**Всемирный форум для согласования правил
в области транспортных средств**

Рабочая группа по пассивной безопасности

Правила № 14 ООН (крепления ремней безопасности)**Предложение по поправкам серии 09
к Правилам № 14 ООН (крепления ремней
безопасности)****Представлено экспертами от Германии***

Образец В

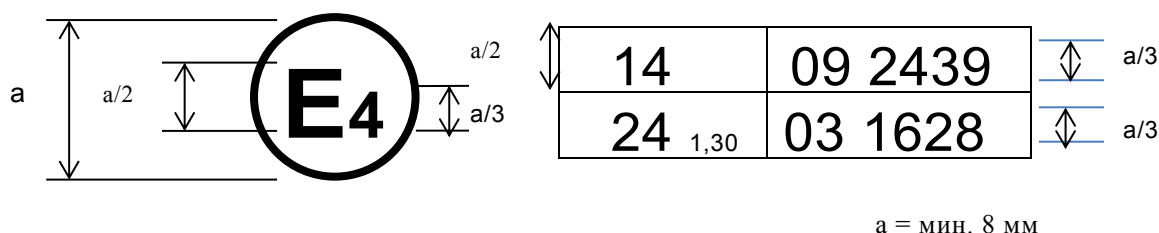
Приложение 2 изменить следующим образом:

«Схемы знака официального утверждения»

Приведенный выше знак официального утверждения, проставленный на транспортном средстве, указывает, что данный тип транспортного средства официально утвержден в Нидерландах (E4) на основании правил № 14 и 24*. (Для Правил № 24 значение $1,30 \text{ м}^{-1}$ представляет собой скорректированную величину коэффициента поглощения.) Номера официального утверждения указывают, что к моменту предоставления официального утверждения в Правилах № 14 уже были включены поправки серии 09, а в Правилах № 24 – поправки серии 03.
